ØSTFOLDBANEN VL

(SKI) - MOSS

Deformasjoner Kransen Nord – Uavhengige geotekniske vurderinger Høienhaldgata 9, sammendrag

00E	Første utgave	22.05.2025	BMD/AleW/ ErT	TGJ	SteG	
Rev.	Revisjonen gjelder	Dato	Utarb. av	Kontr. av	Godkj. av	
Tittel: Østfoldbanen VL (SKI) - MOSS Deformasjoner Kransen Nord – Uavhengige geotekniske vurderinger Høienhaldgata 9, sammendrag		Ant. sider	Fritekst 1d			
		7	Fritekst 2d			
			Entreprise			
		Produsent	Multiconsult Norge AS			
		Prod. dok. nr.				
		Erstatning for				
		Erstattet av				
Prosjekt: 960168 Parsell: 20		Dokument nr. SMS-20-A-11904			Rev. 00E	
BANE NOR		Dokument nr.			Rev.

Figur 2-1 Planskisse av beregningssnitt ved Høienhaldgata 9

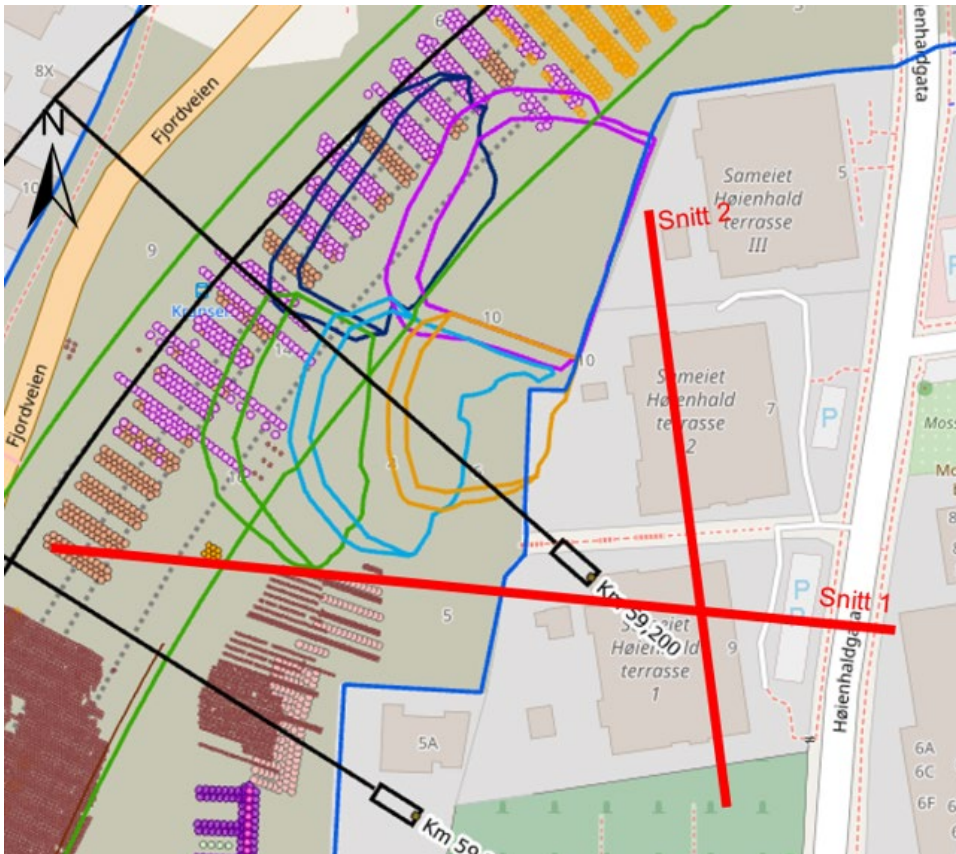
Multiconsult har utført stabilitetsanalyser på 2 snitt som vist i Figur 2-1. For Snitt 1 ned mot byggegrop er det utført grunnforsterkning nedenfor samt at snittet tangerer fyllingsutslaget av den utlagte motfyllingen nord for snittet. Snitt 2 er et tverrsnitt mot bygget som er planlagt revet og dokumenterer stabiliteten i etterkant av riving.

For snitt 1 er det beregnet en sikkerhetsfaktor, F , på udrenert basis $F \approx 1,3$ for et tilfelle uten tiltak i nedre del av skråningen. Dette er noe høyere enn tilsvarende snitt ned mot framtidig byggegrøp ved Høienhaldgata 7, hvor det ble beregnet $F \approx 1,2$ før utlegging av motfylling 2025 [2]. Beregningen viser at grunnforsterkningen som er utført nedenfor bygget gir en økning i sikkerhet i snitt 1 opp til ca. $F \approx 1,4$. Dvs. at krav til økning i sikkerhet iht. NVE-veileder 1/2019 [3] er tilfredsstillt.

For snitt 2 er det sett på ulike alternativer;

- 1) en løsning med en permanent støttekonstruksjon,
- 2) mulig løsning med å arrondere terrenget noe ved Høienhaldgata 7 eller
- 3) muligens benytte eksisterende kjellervegg i sør på Høienhaldgata 7 som permanent oppstøttingsløsning.

Beregnet sikkerhetsfaktor på udrenert basis for alle tre alternativer er $F \geq 1,6$. Det skal nevnes at Multiconsult som kontrollerende ikke har sett på forhold rundt støttekonstruksjon og infrastruktur i bakken. Alternativ 2) ser videre mest gunstig ut i forhold til beregningsmessige deformasjoner på Høienhaldgata 9 som følge av tiltaket. Beregnede deformasjoner er i størrelsesorden 0,5 cm. Med tanke på anleggsgjennomføring i form av terrengavlastning er stabilitet og deformasjoner mot bygg i Høienhaldgata 7 som planlegges revet, å anse som akseptabelt.
